# MODIFICACIÓN

Estudio de Impacto Ambiental Categoría II,  
Denominado “Playa Caracol SeaSide”

**Promotor: Playa Caracol Development Group, S.A.**

Resolución de Aprobación Resolución No. DEIA-IA-031-2024,  
fechada el 07 de mayo de 2024

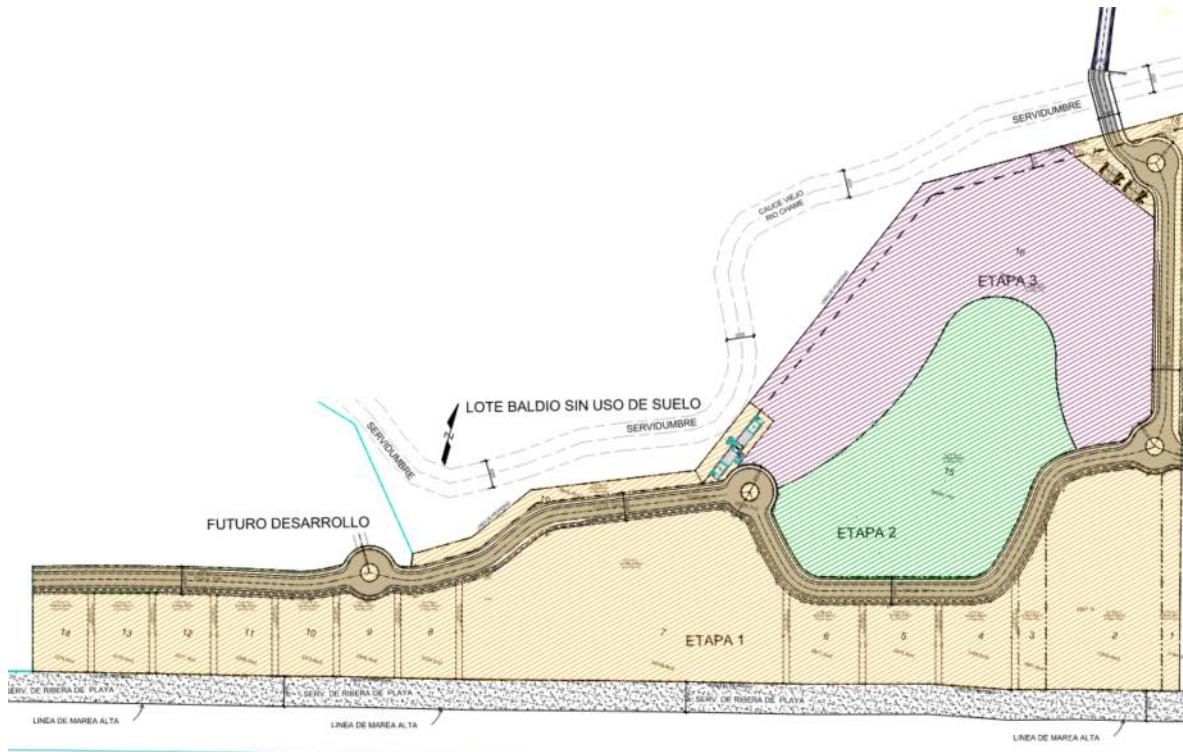
El proyecto Playa Caracol Seashore - Etapa 1, es un Plan Maestro de uso mixto residencial, comercial y turístico, se desarrolla sobre la finca 109969 con código de

La calle principal del proyecto va de este a oeste, generando así lotes en la parte norte y en la parte sur del proyecto. Esta calle está trazada, con variaciones, a una distancia de 55 a 60 metros desde la playa con un desvío hacia el norte en el centro. Se están generando servidumbres cada 50 y 40 metros aproximadamente para acceder a la playa desde esta calle. Habrá áreas de servicio generales para el proyecto en áreas comunes. La calle principal tiene ciclovía paralela a todo lo largo de la playa.

El proyecto cuenta con una planta de tratamiento ubicado en la etapa 1 y seria construida por fases. El proyecto cuenta con tanques de agua ubicado el noreste y serian construida por fases.

## **9.8 Planos de la modificación (lotificación)**

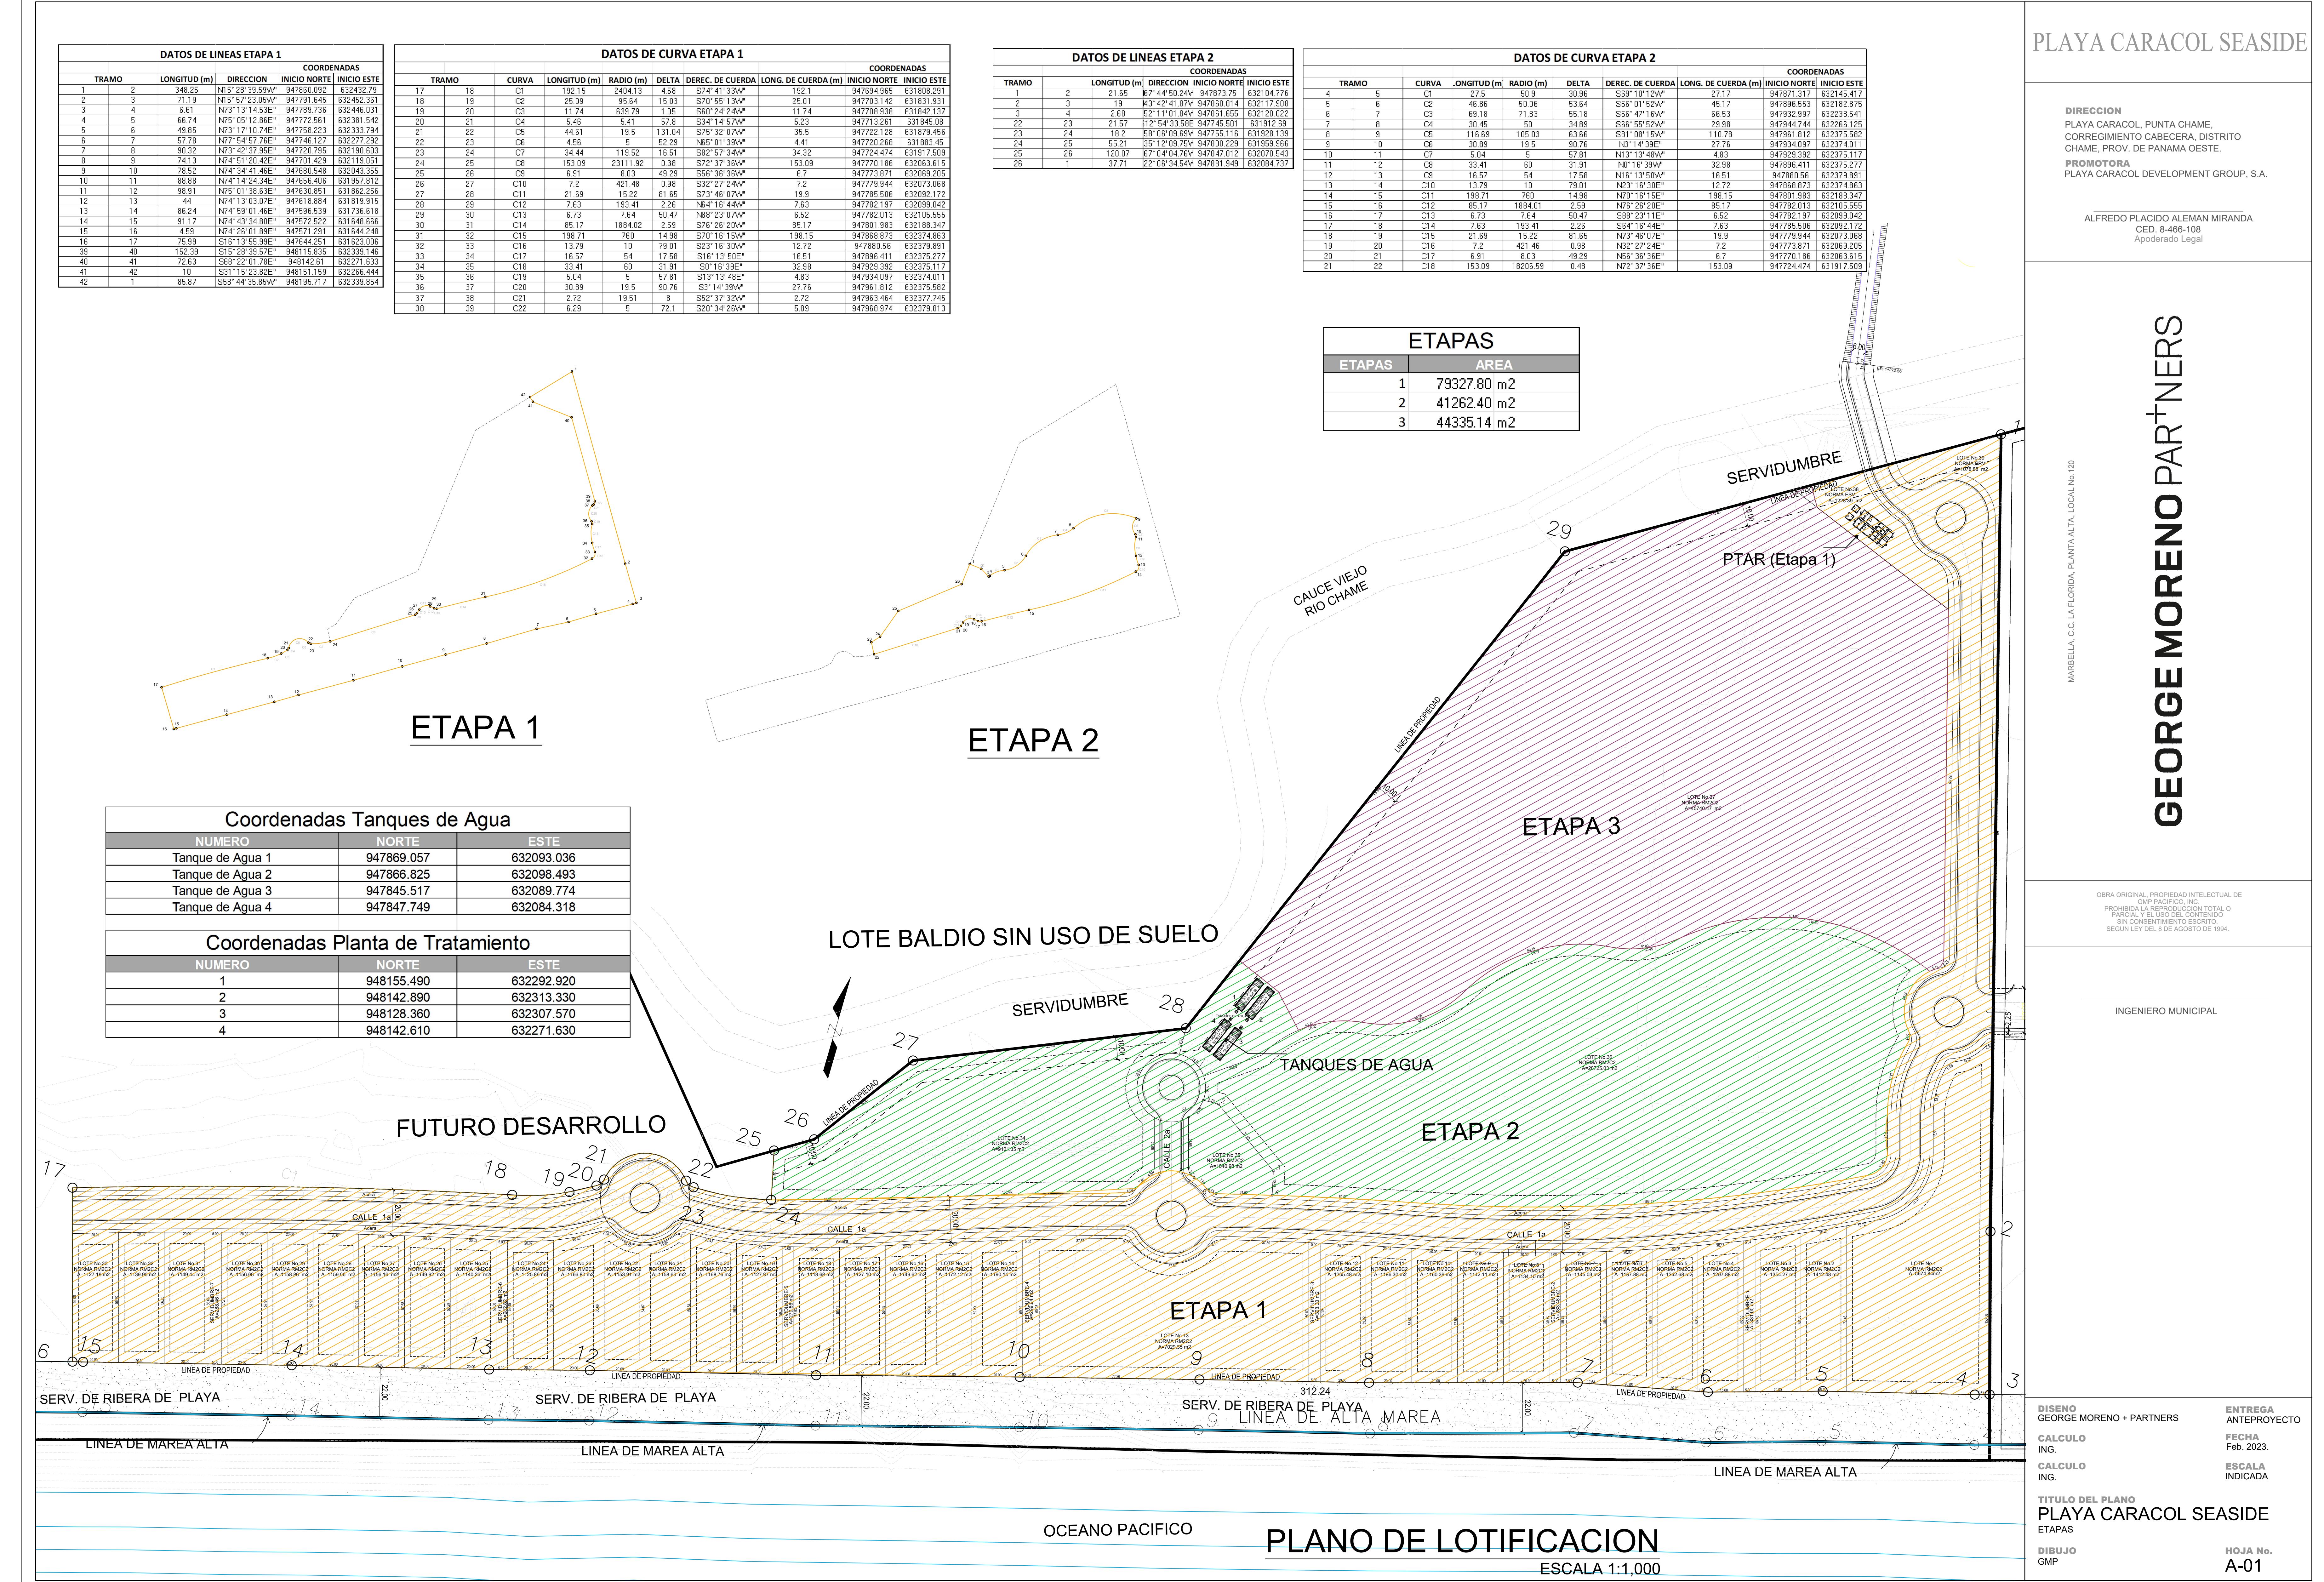
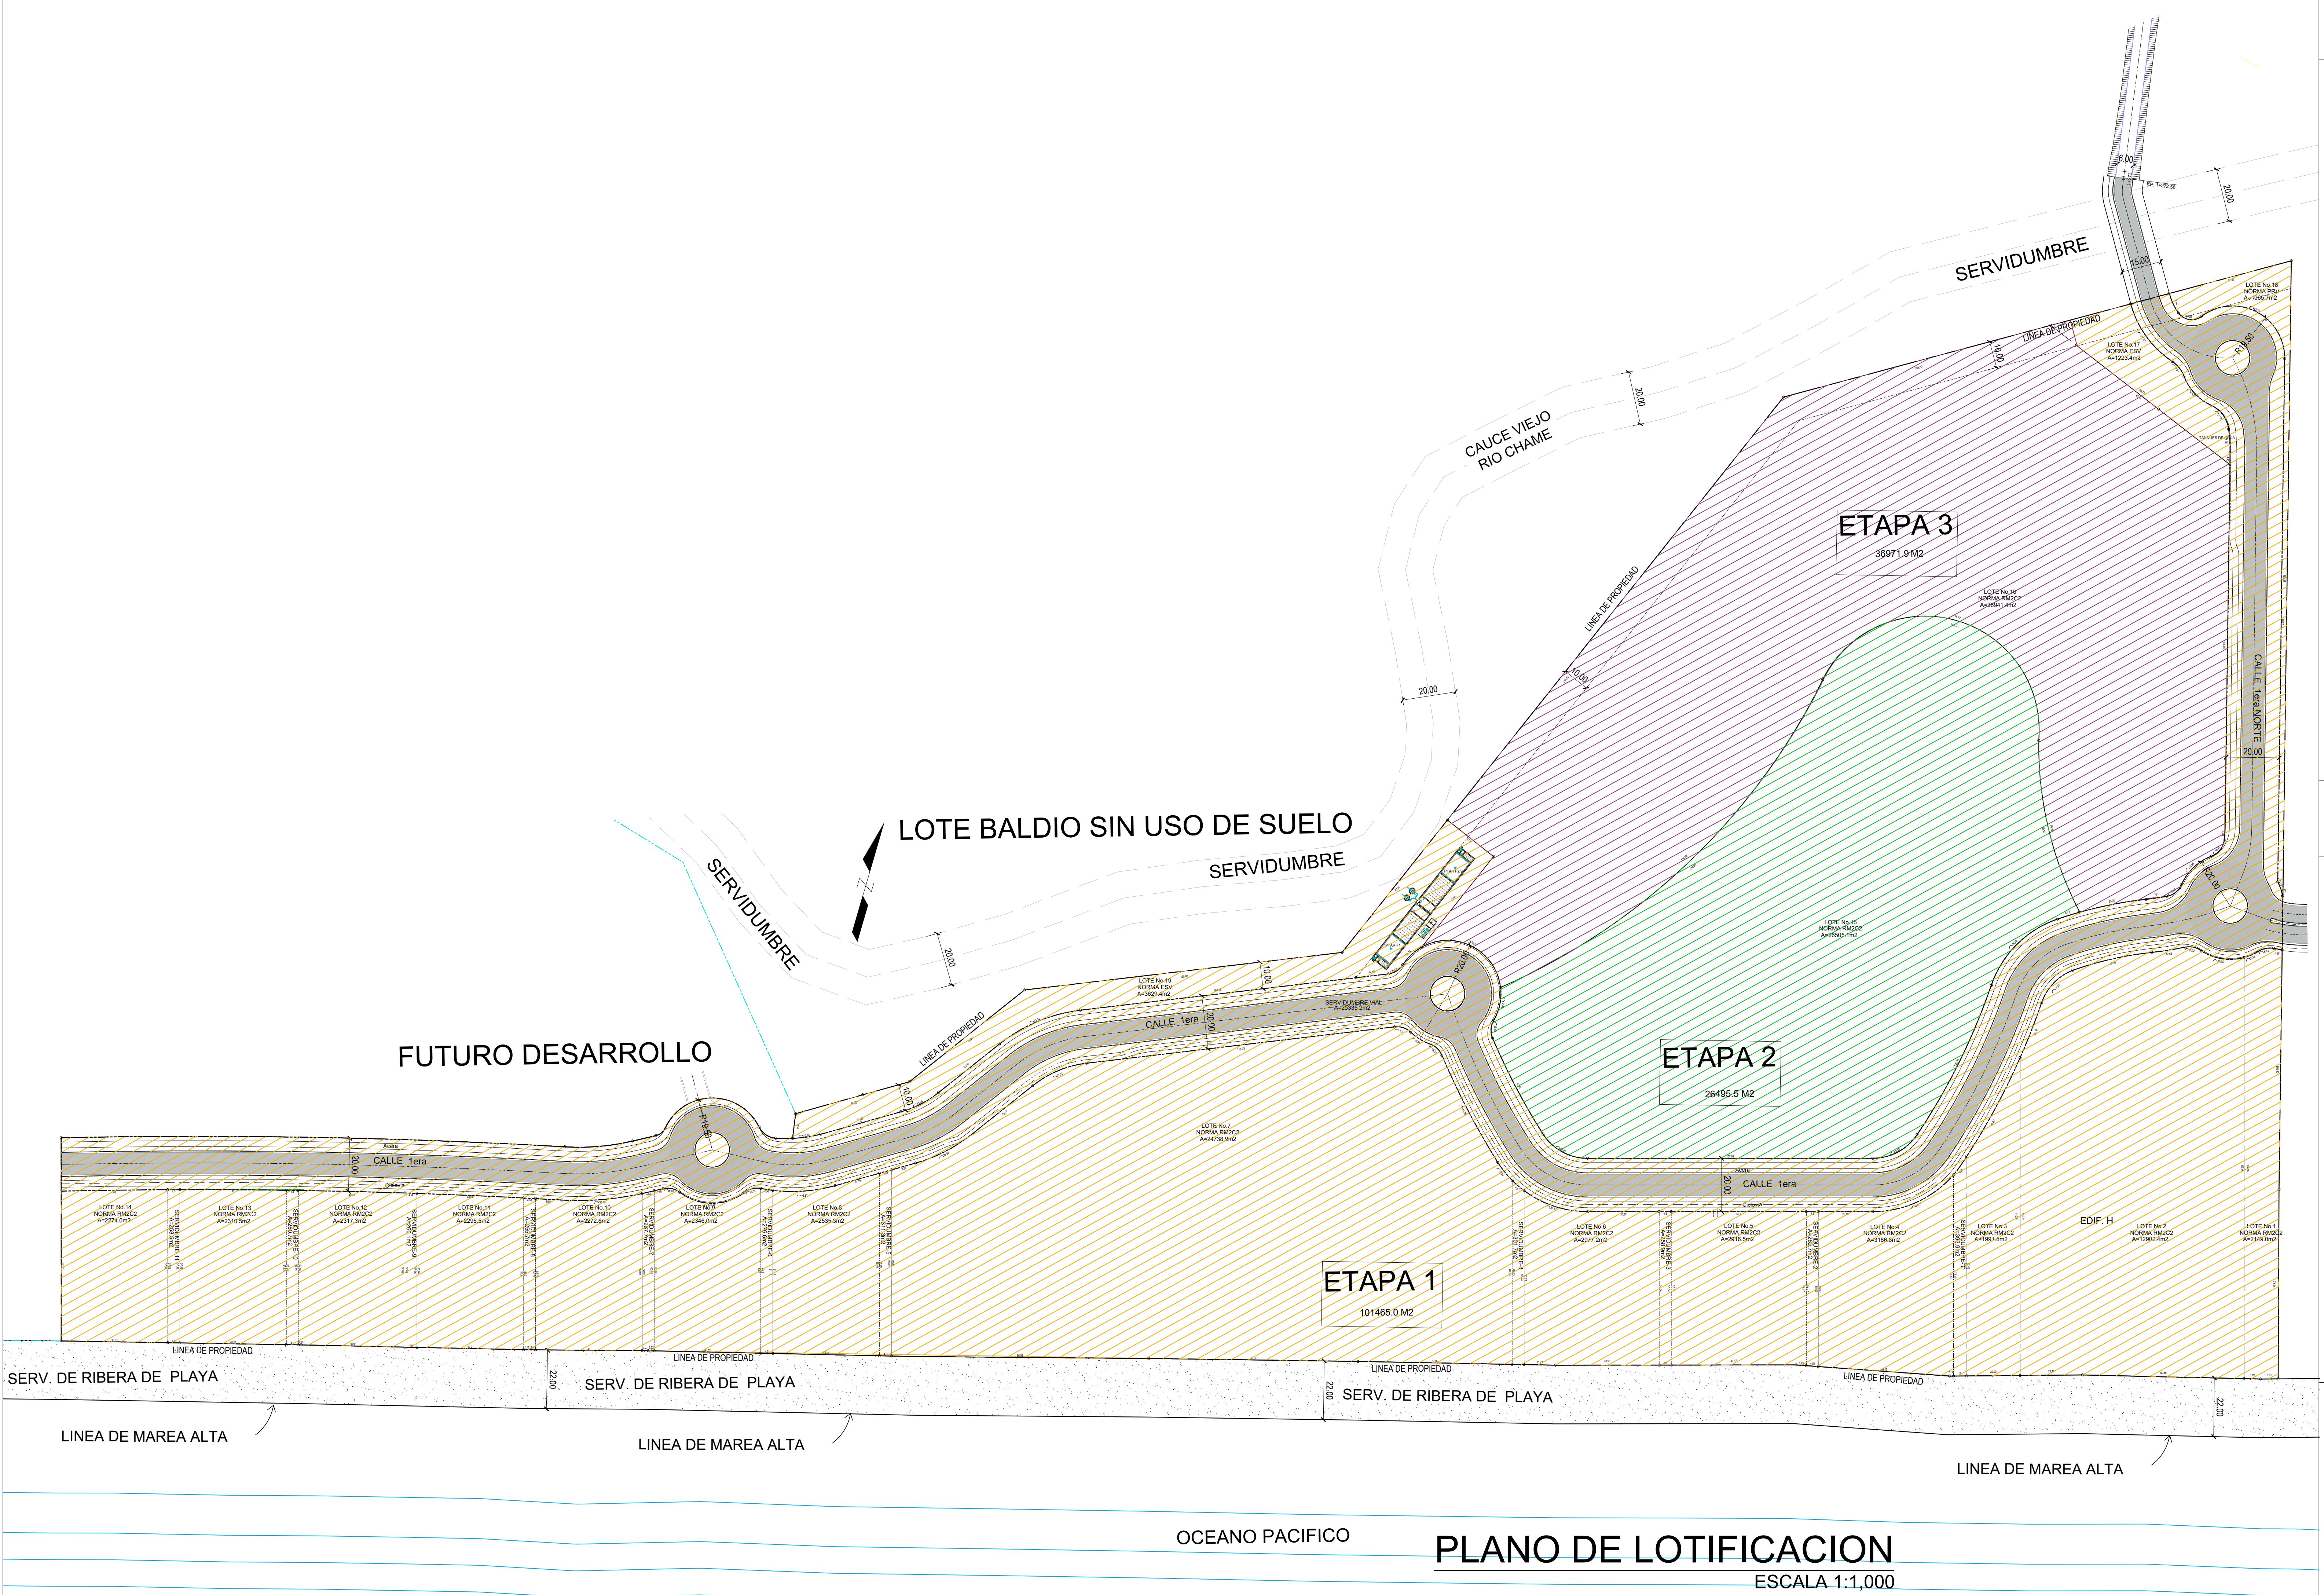
Tema	Proyecto Aprobado	Modificación	CAMBIO
<b>Nombre</b>	Playa Caracol Seaside	Playa Caracol Seashore - Etapa 1	Reemplaza seaside por Seashore - Etapa 1
<b>Área total</b>	16,5ha	16,5ha	NO
<b>Calles</b>	Calle 1 paralelo a la playa	Calle 1 realineado por requerimientos de lotes	cambio de ruta y ubicación de la calle
<b>Lotes</b>	RM2C2: 33 lotes, área total 134,777.84m <sup>2</sup>	RM2C2: 19 lotes, área total 136.558.60m <sup>2</sup>	cambio cantidad de lotes
<b>Edificios</b>	Ver plano / Memoria	Se ha ajustado todos los edificios en tipología, altura y distribución	cambio tipología y cantidad de edificios
<b>Servidumbres</b>	7 servidumbres con acceso a playa	11 servidumbres con acceso a playa	cambio ubicación, ancho y cantidad
<b>Planta de tratamiento</b>	PTAR en el noreste	PTAR etapa 1	cambio ubicación PTAR
<b>Tanques de Agua</b>	En 2 áreas	Tanques agrupados en una sola área	cambio área de Tanques
<b>Etapas</b>	3 etapas	3 etapas, otros tamaños	cambio de tamaño de etapas

<b>Uso</b>	Solo residencial	Residencial + Hotel	cambio de uso
<b>Campamento Fase 1</b>	Indicada	Etapa 2	cambio ubicación

complejo residencial, comercial y turístico a desarrollarse en tres etapas sobre un polígono de 16.5 hectáreas. Estos cambios permiten una mejor distribución de los lotes por etapas, así como: calles, tipología de los edificios y ubicación de servicios como Planta de tratamiento de aguas residuales y tanques de reserva de agua potable.
